**核燃料輸送物設計承認申請（Traveller XL型）に係る
審査会合での指摘事項の回答について**

2020年09月29日
原子燃料工業株式会社

図1. 割れが発生した燃料棒の配置

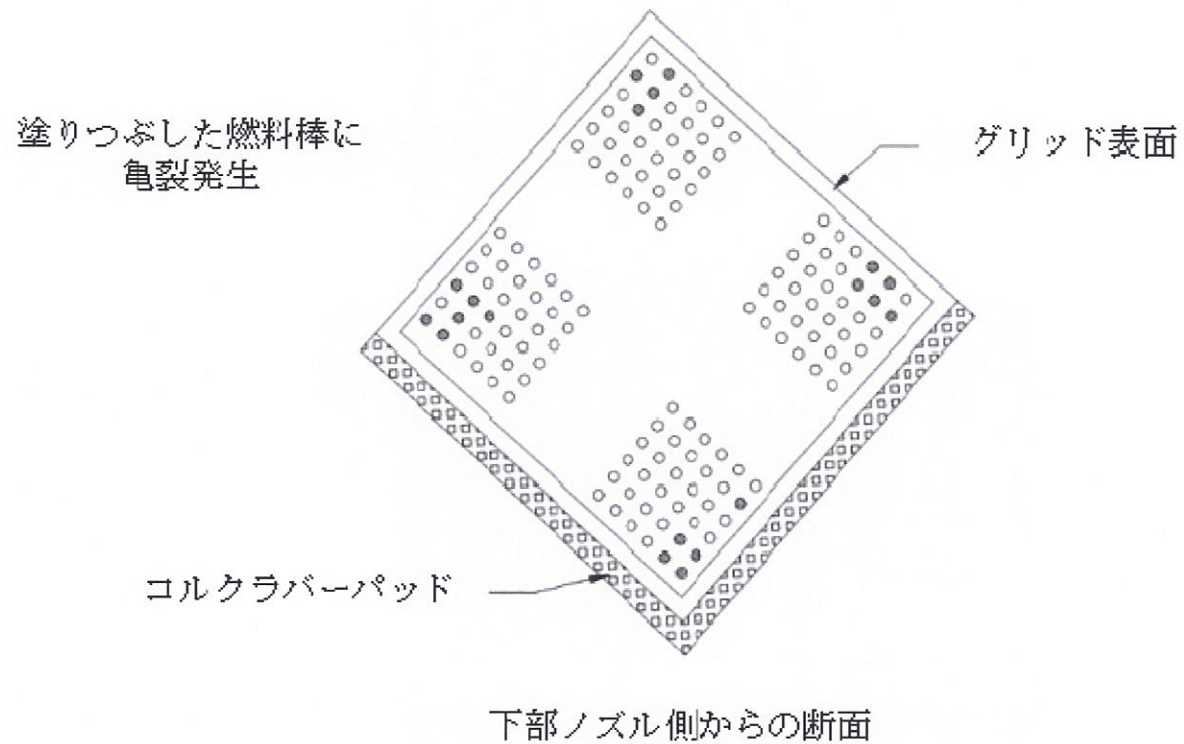
模擬燃料集合体を用いた実証試験の結果をもって、収納物（原子燃料工業製燃料集合体）の損傷状態を予想できることを説明すること。模擬燃料集合体では燃料棒亀裂が確認されたものの亀裂が小さいためペレットの脱落等が発生しないと説明されているが、収納物に対しても同じことが言えるか説明すること。

- (□)A 付属資料1にて述べたように、CTU落下試験時において亀裂の発生した燃料棒は、いずれも集合体の四隅にある燃料棒であった(p3参照)。
- CTU落下試験後の下部ノズルの変形を観察すると、燃料棒との接触面は中央部が大きく腕型に変形し、四隅は内側に折れ曲がるように変形していた（p4参照）。
- 中央の変形：下部ノズルが腕型の変形をすることで落下時の衝撃を吸収する。中央部の燃料棒が受ける衝撃荷重は小さくなる方向。
- 四隅の変形：中央部と比較して四隅は脚に近いので、変形による衝撃吸収効果は小さく、四隅の燃料棒に生じる衝撃荷重は中央部より大きくなる。また内側に折れ曲がることによる曲げ応力も発生する。
- CTU落下試験時に発生した燃料棒亀裂は四隅に集中していることから、この発生要因は燃料棒下端部に生じる衝撃荷重と曲げ応力の複合によるものと考えられる。
